苗栗縣大安溪生態景觀公園亮點計畫

「水利工程生態檢核自評表」

工程基本資料	計畫名稱	苗栗縣卓蘭鎮大安濕地公園亮點規劃設計案		水系名稱	大安溪	填表人	逢甲大學
	工程名稱	苗栗縣大安溪生態景觀改善工程		設計單位	昌勝工程顧問有限公司	紀錄日期	107.11.15
	工程期程	107年1月10日至107年12月25日		監造廠商	昌勝工程顧問有限公司	工程階段	<input type="checkbox"/> 計畫提報階段
	主辦機關	卓蘭鎮公所		施工廠商	慶菘營造有限公司		<input type="checkbox"/> 調查設計階段
	現況圖	<input checked="" type="checkbox"/> 定點連續周界照片 <input checked="" type="checkbox"/> 工程設施照片 <input type="checkbox"/> 水域棲地照片 <input type="checkbox"/> 水岸及護坡照片 <input type="checkbox"/> 水棲生物照片 <input checked="" type="checkbox"/> 相關工程計畫索引圖 <input type="checkbox"/> 其他：_____ (上開現況圖及相關照片等，請列附件)		工程預算/經費 (千元)	80,000		<input type="checkbox"/> 施工階段
	基地位置	行政區：苗栗縣卓蘭鎮埔尾段140道路側座標(229324.254106,2691320.142438)					
	工程目的	規劃苗栗縣南區大型遊憩場地，串連周邊休閒農業區及自行車道路線，探討卓蘭當地農業發展，擷取環境特色因子，打造永續發展與農村特色兼具之紋理。					
	工程概要	溼地生態池、入口景觀廊道廣場					
	預期效益	1.建立卓蘭新地標，打造永續發展及多元遊憩空間 2.營造綠能濕地公園，規劃大型水質淨化示範區。 3.結合在地農業資源，提出友善環境策略。					
	階段	檢核項目	評估內容	檢核事項			
工程計畫提報 核定階段	一、專業參與	生態背景團隊	是否有生態背景領域工作團隊參與，協助蒐集調查生態資料、評估生態衝擊、擬定生態保育原則? <input checked="" type="checkbox"/> 是 <input type="checkbox"/> 否：_____				詳附件一

繪圖	設計	比例尺	 昌勝工程顧問股份有限公司 Tel:037-863148 Fax:037-867690	■ 工程名稱	■ 圖名	■ 圖號
核對	核准	日期		苗栗縣大安溪生態景觀改善	全區平面配置圖	L1-1(變)

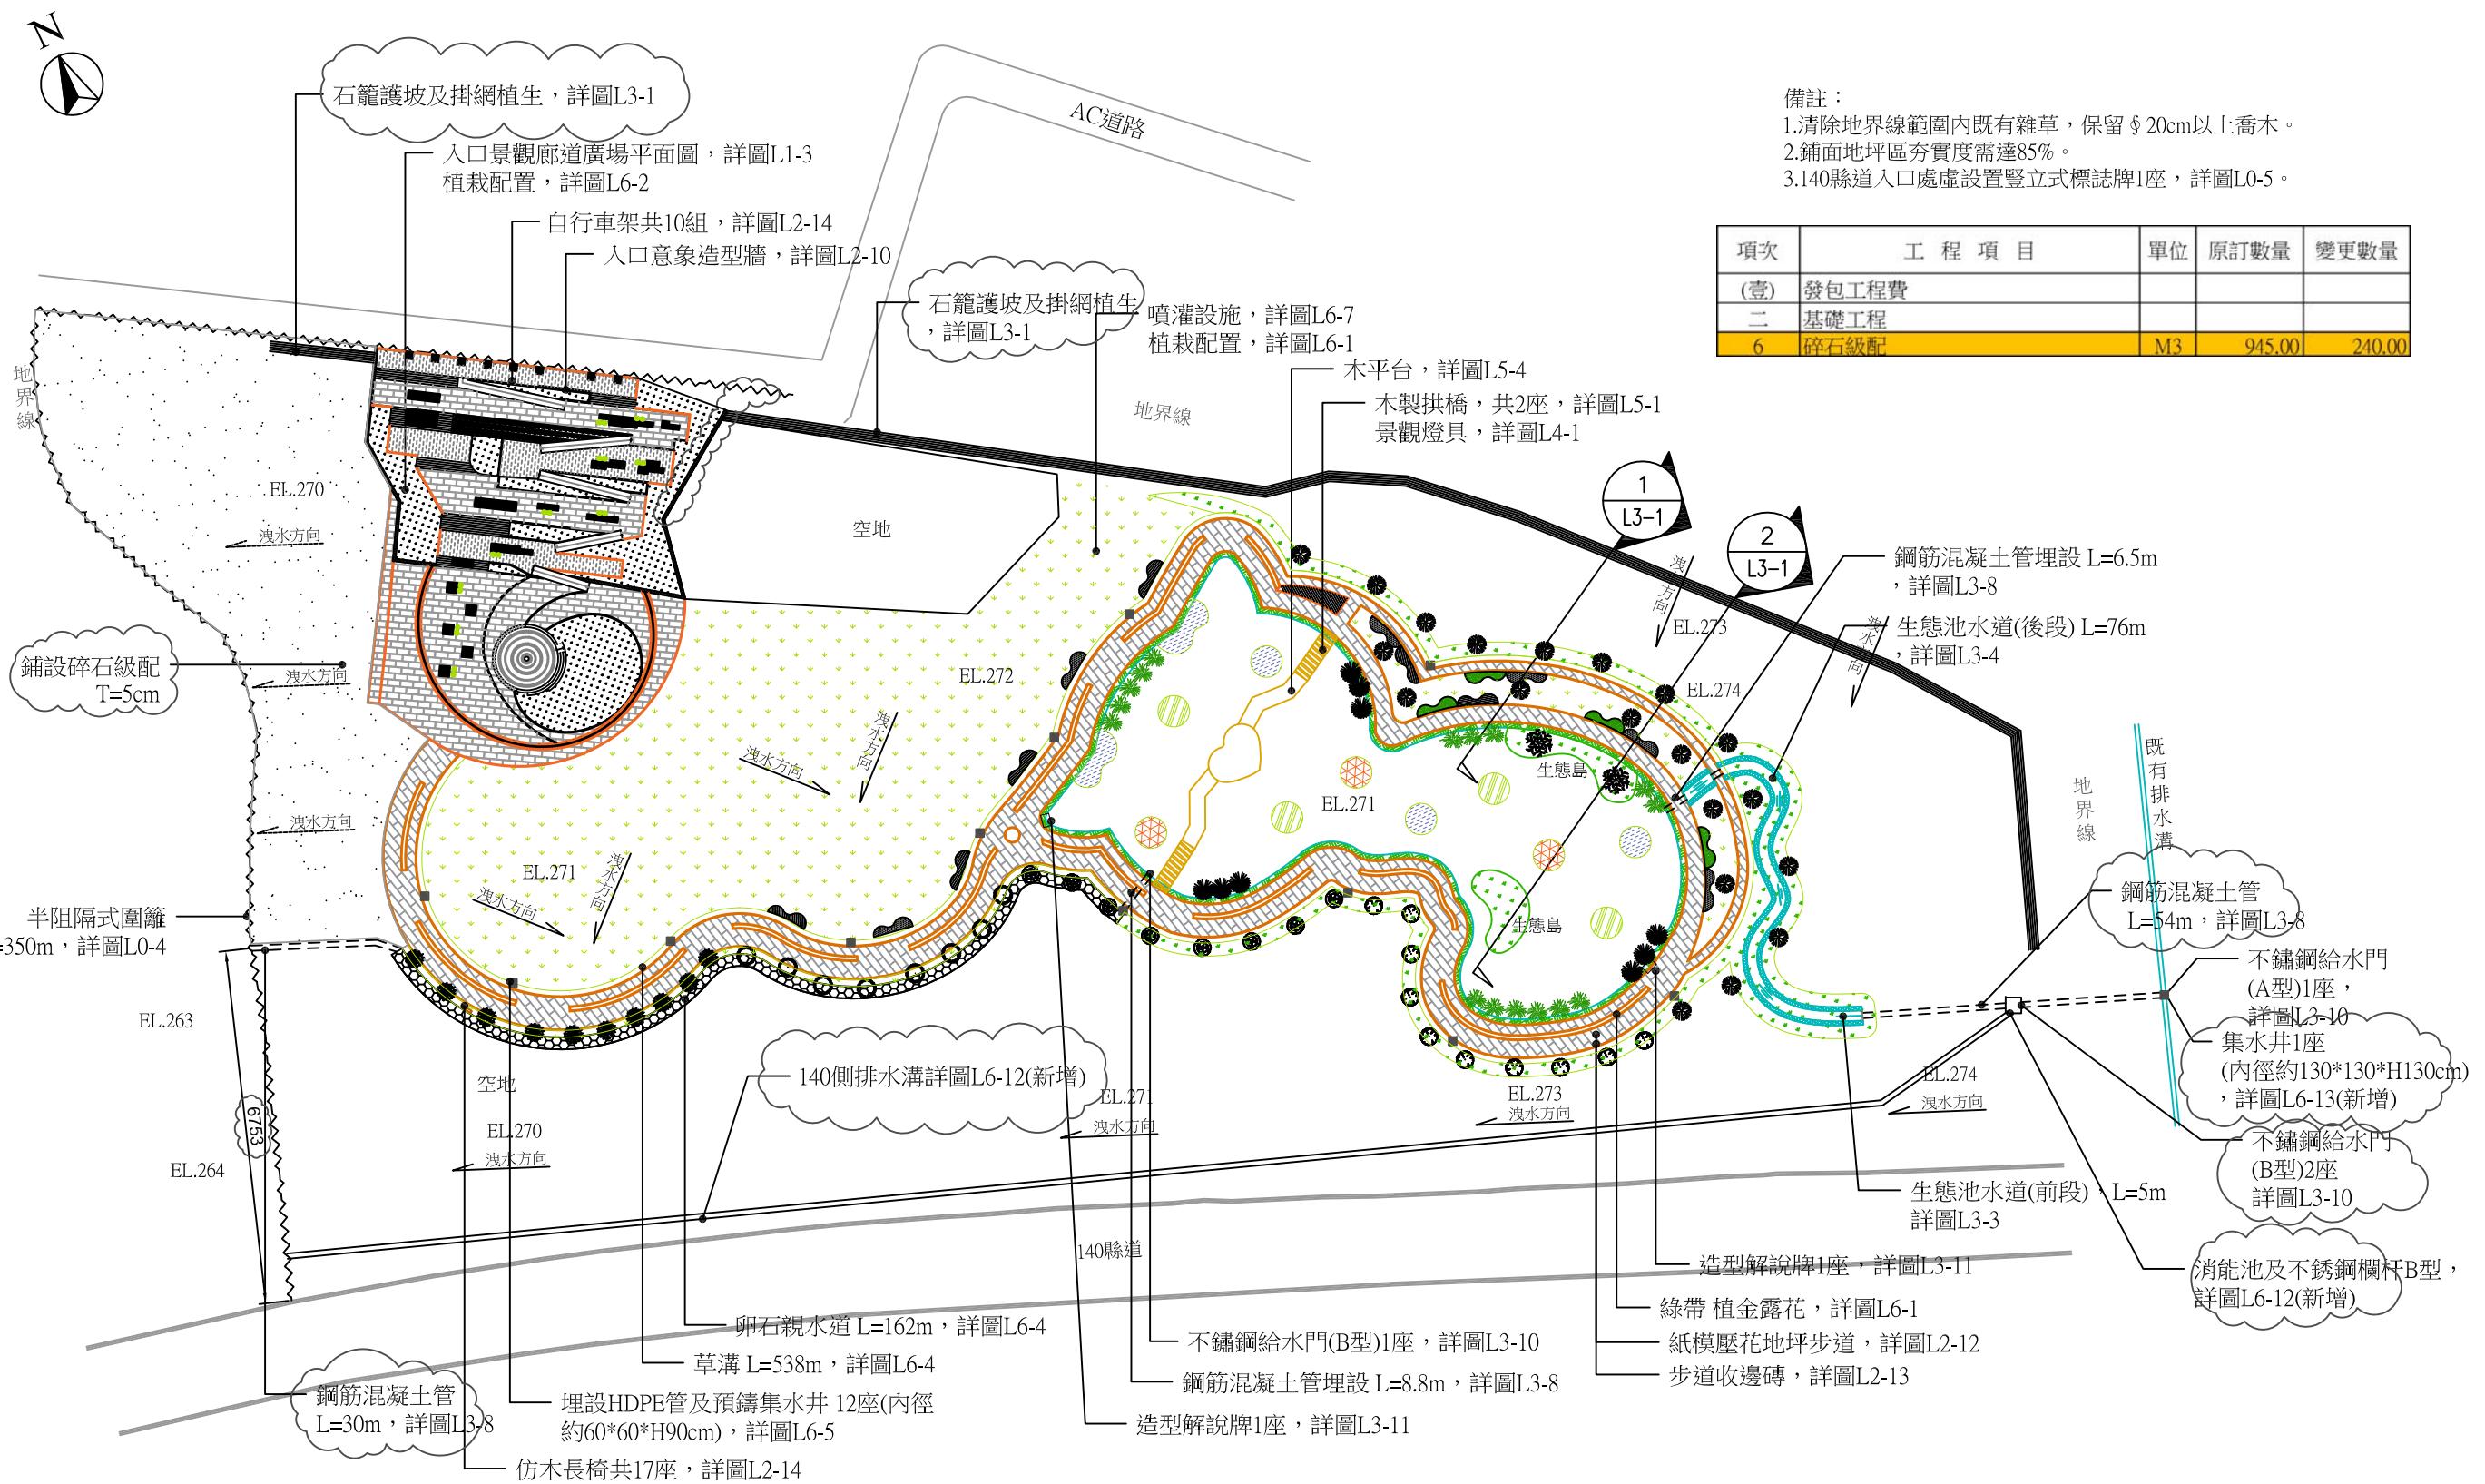
- A. 與縣道 140 的交界設排水溝，深 85 公分，寬 70 公分，建議改為砌石緩坡的生態草溝設計，若有安全疑慮用混凝土代替也可以，另外建議設置動物逃生通道。
- B. 石籠上方不需全面覆土，部分覆土即可並調整高差。
- C. 落雨松、輪傘莎草均為外來種，且較適用在都市景觀，苗栗的生態環境也不適合存活。建議大安溪高灘地原有的甜耕子草、芒草及蘆竹就是屬於原生及特有的生態特色，不須強加其他不屬於當地特色的景觀物種。
- D. 後續維管工作石虎協會樂意與公所合作，可以協助監測調查，例如一年一次的植栽調查，或是在動物通道及緩坡設計協助架設相機監測是否有石虎或其他動物的活動蹤跡，若有即可作為此案最好的亮點及宣傳，亦是找回河川生命力最好

A. 建議圖中可標示植栽的位置及數量，以黃連木取代落羽松也可達到同樣的景觀效果，苗栗特色的水柳也是很好的選擇，建議利用當地既有的原生植物特色才能有亮點。

C. 石籠覆土就會有植被植物自然生長，不須特別植栽，等到草長出來就會有自然的景觀效果。

類別	項次	檢查項目	執行結果		說明
			是	否	
坡岸植被完整性	1	保留喬木與其下方植物		✓	工地現場原為濫採土石遺坑及營建廢棄物場址。
	2	植物可生長攀附的土石籠、多孔隙護岸	✓		
橫向通透性	3	保留全部或部分自然坡岸	✓		
	4	全部或部分護岸坡度<45°		✓	
	5	設置動物坡道		✓	
	6	自然、粗糙材質	✓		
流地維持水	7	避免施工後溪水伏流斷流	✓		
	8	避免整平溪床	✓		
	9	避免改變低水流路	✓		
其它	10	■迴避：將基地往西側方向平移約 40m，增加生態緩衝地帶與自然邊坡。 ■縮小：停車場面積縮小，碎石級配減少 705m ² 。 ■減輕：增設石籠基礎。下照式高燈減少 9 盞。縮減東側擋土牆長度，取消中央擋土牆，改為地梁。 ■補償：增加廣場旁空地、石籠前區域之植栽面積，掛網植生面積增加 417m ² ，新增草籽灑佈(類地毯草 >50g/m ²) 8373m ² 。	✓
